第5回 「元気センター（仮称）」建設委員会 次第

日時：令和4年6月23日（木）  
午後6時30分～  
会場：松川町役場 協議会室

## 継続検討事項リスト

松川町元気センター（仮称）建設工事 基本設計業務

## 検討①：西側に合わせた場合

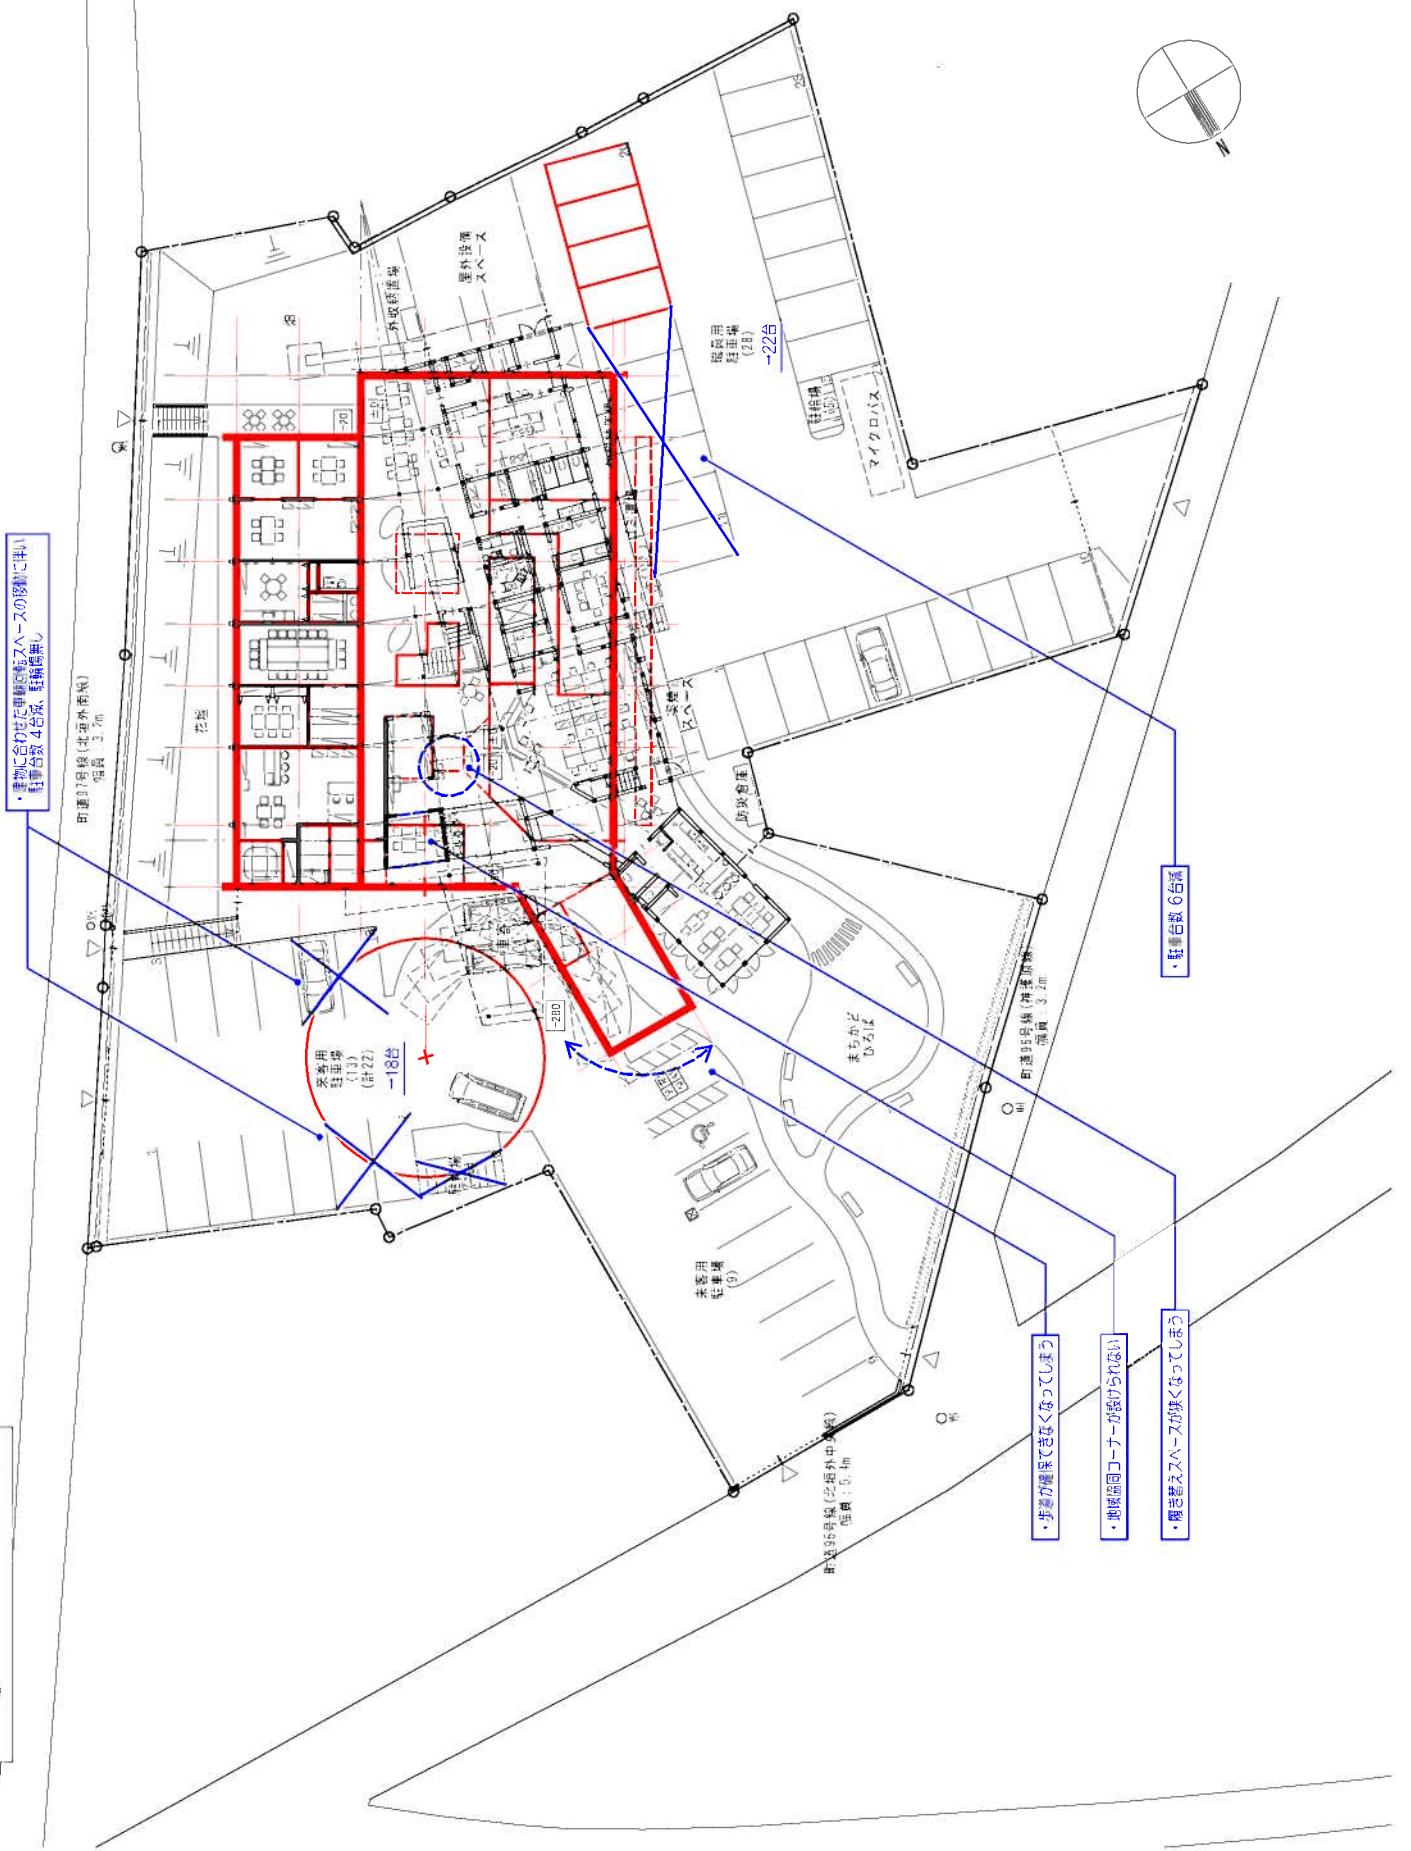
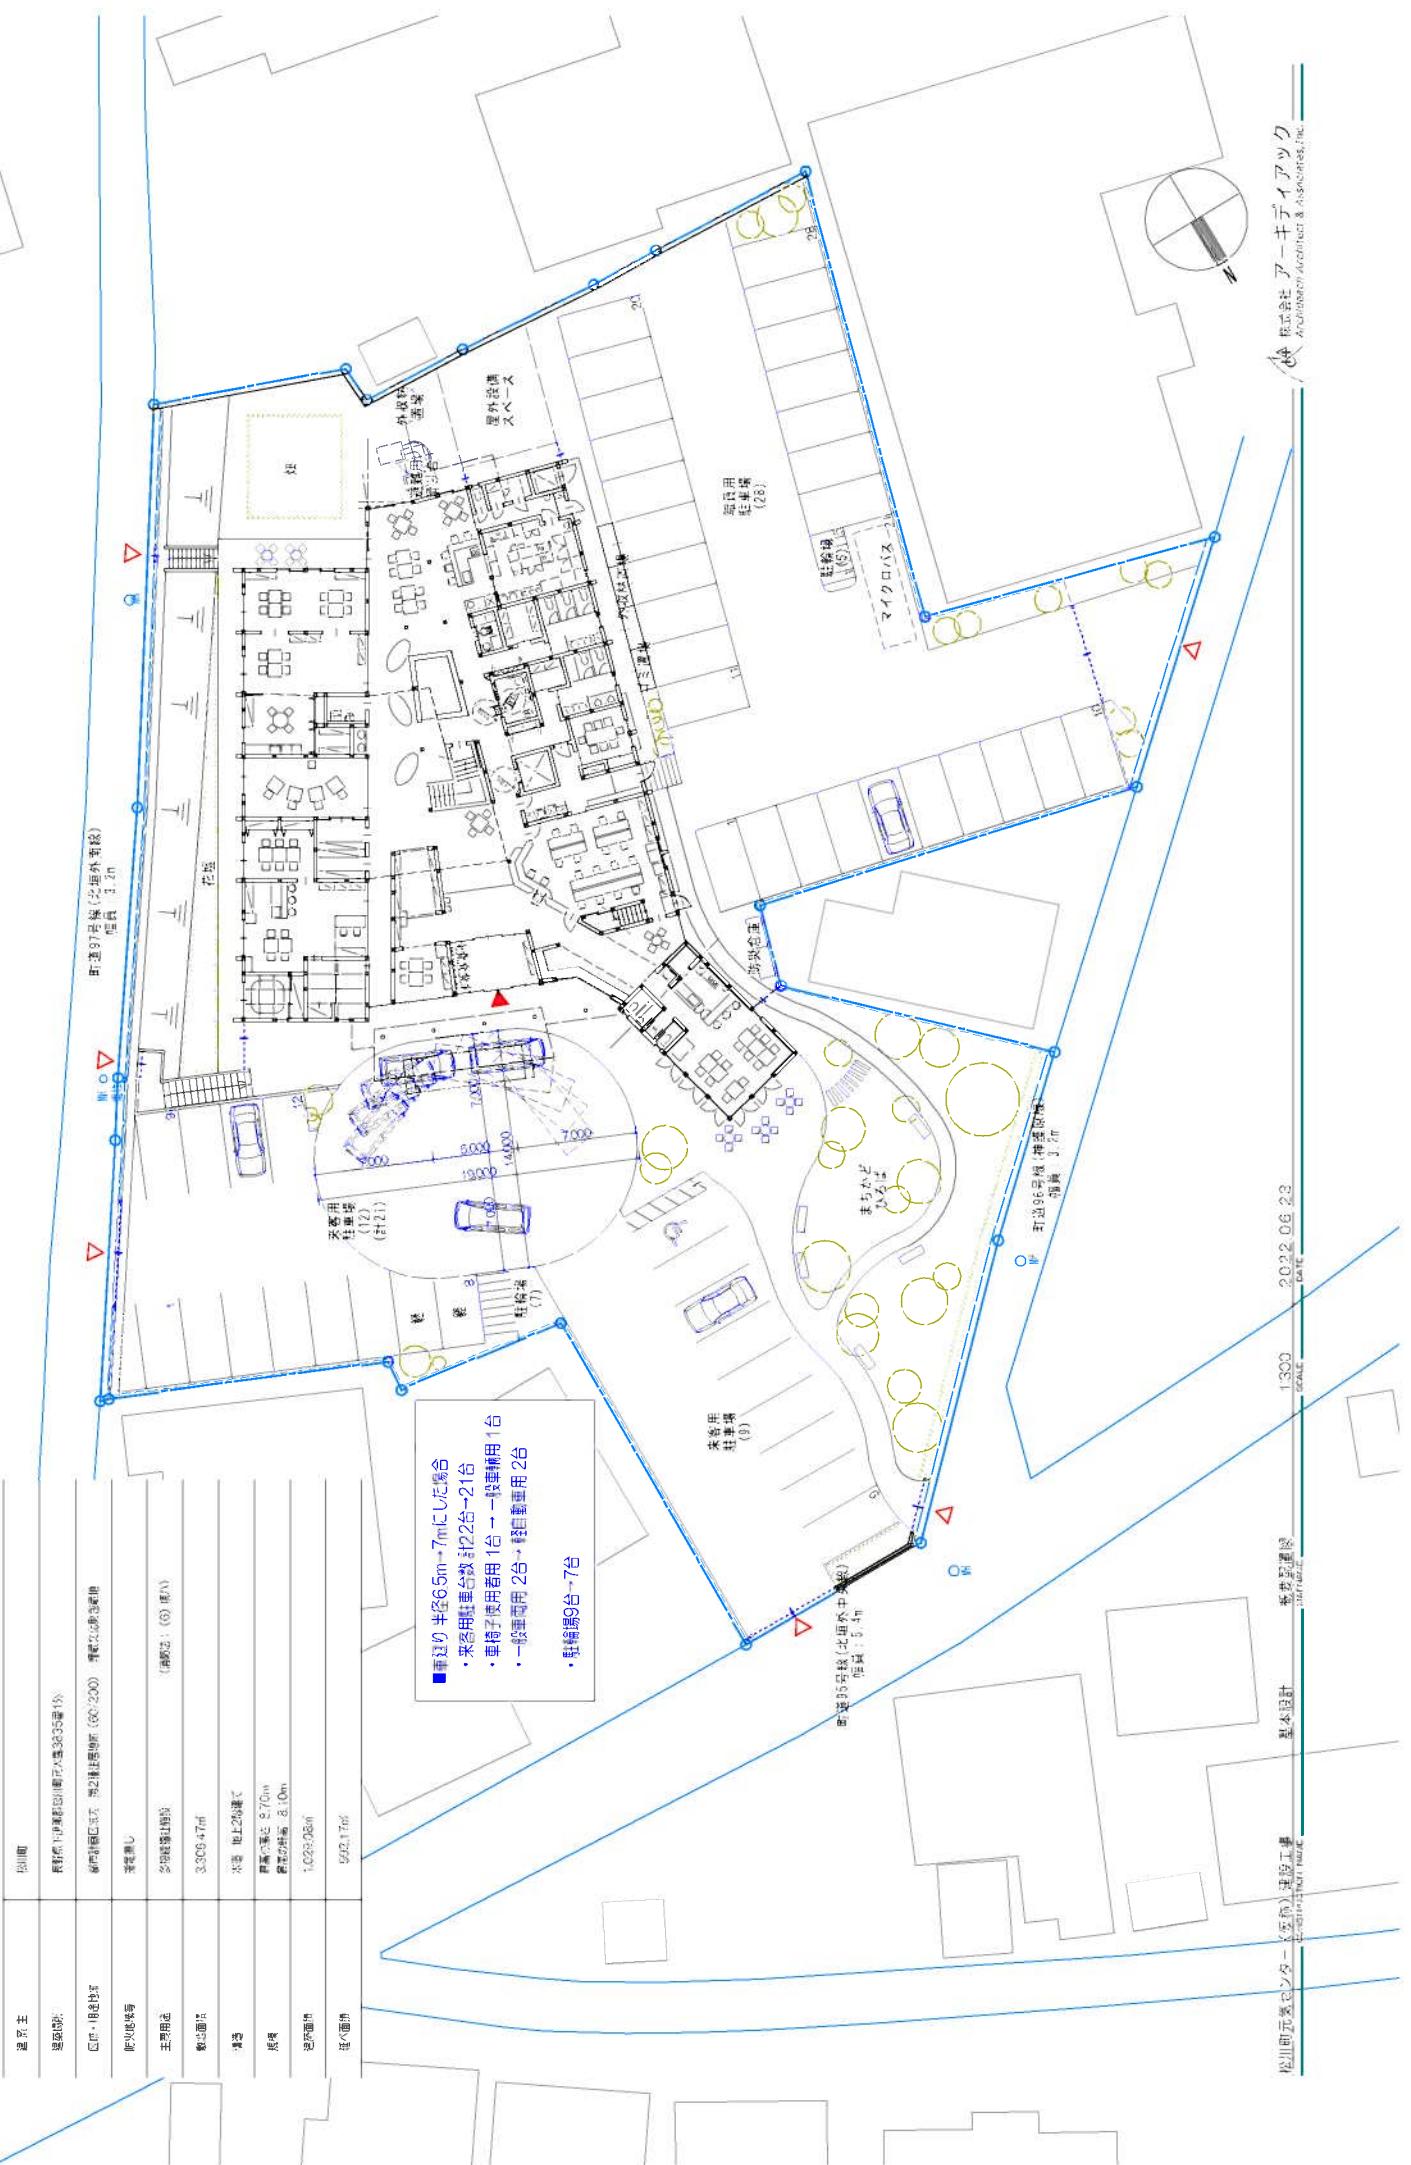
・敷地との接觸が保る為、  
正面が確保する

・敷地と前面建物との段差解消の為の  
法面が確保できない

・人の行き来ができる無い為  
駐車可能台数 3台

・運転に合わせて直線回転スベースの移動に伴い  
駐車台数 1台減

・既存高向コーナーが確保できない

・廻避スベースが狭くなる

## 検討②：東側に合わせた場合

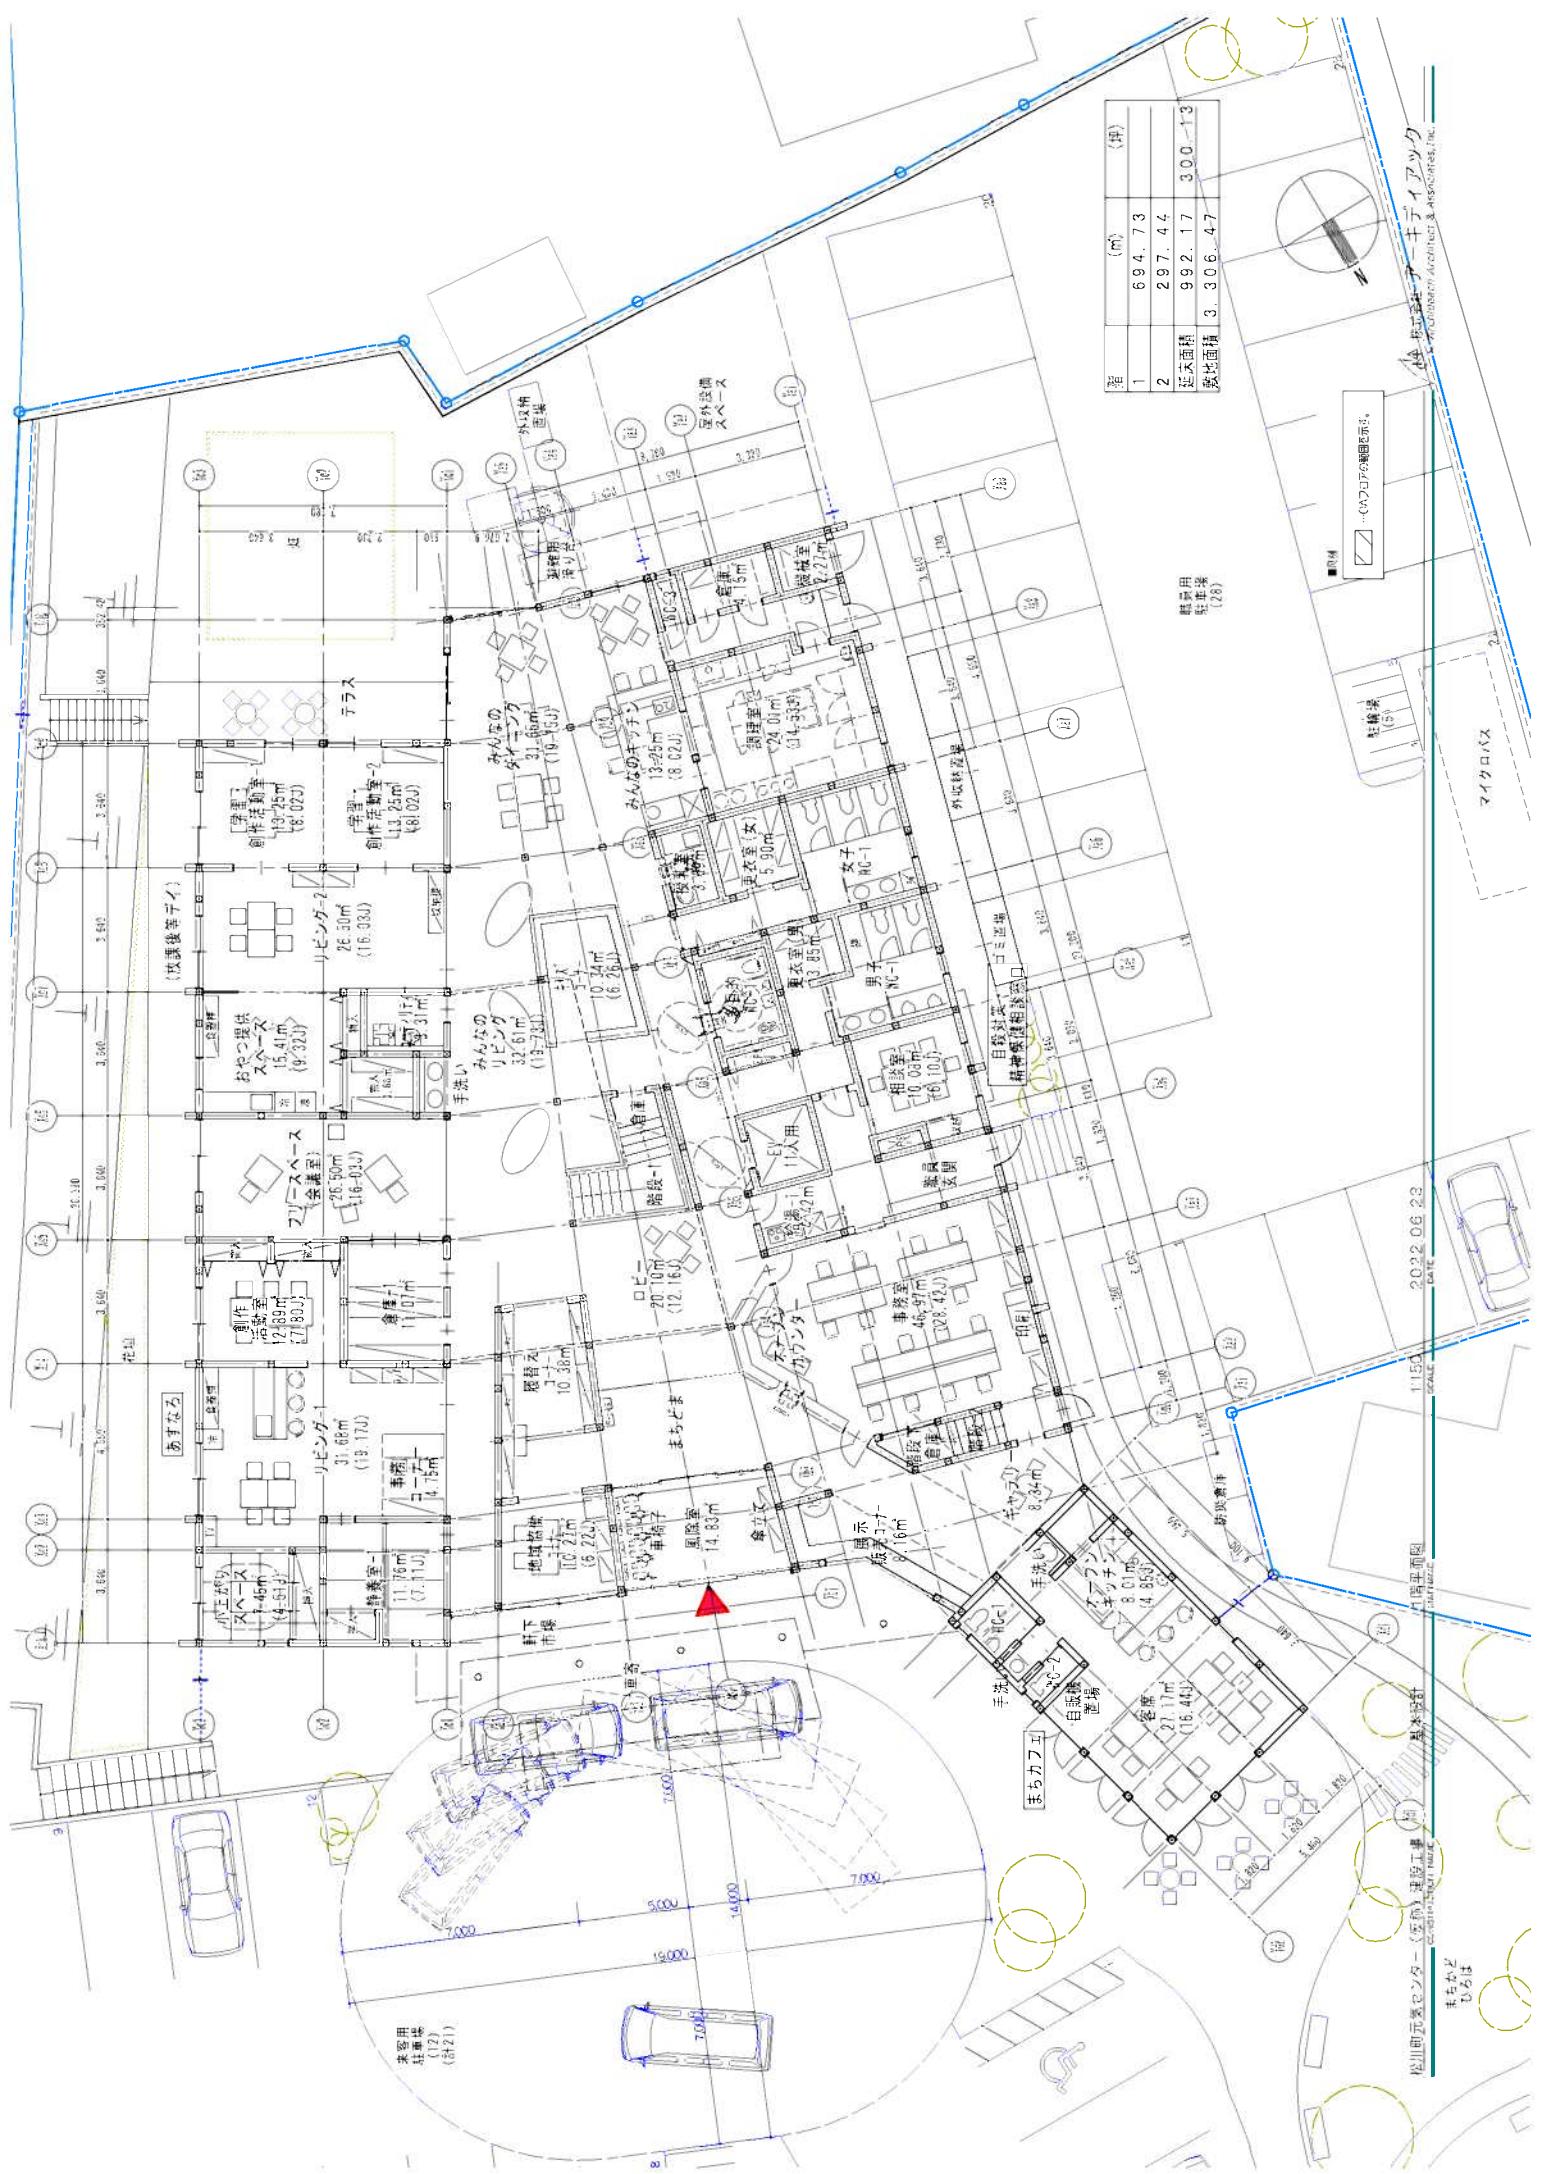
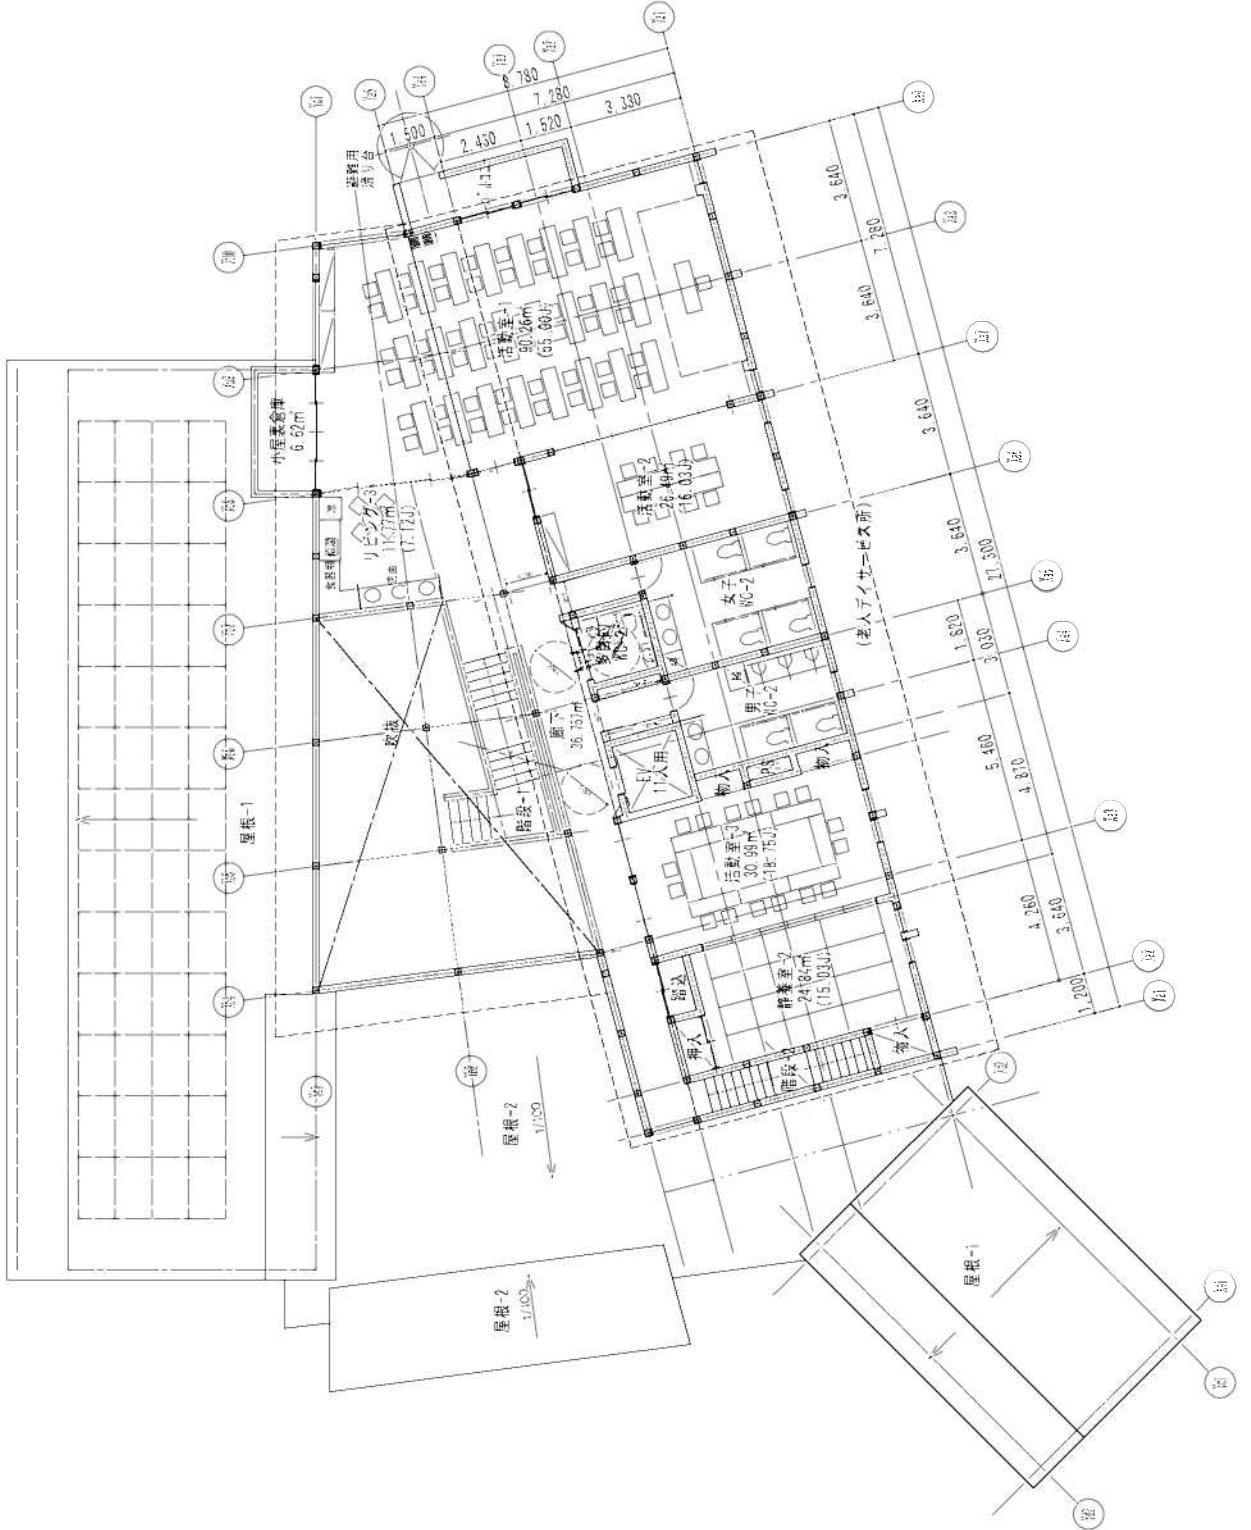
・車両間に合わせた距離で車両の移動に伴い  
駐車台数4台分、駐輪場無し
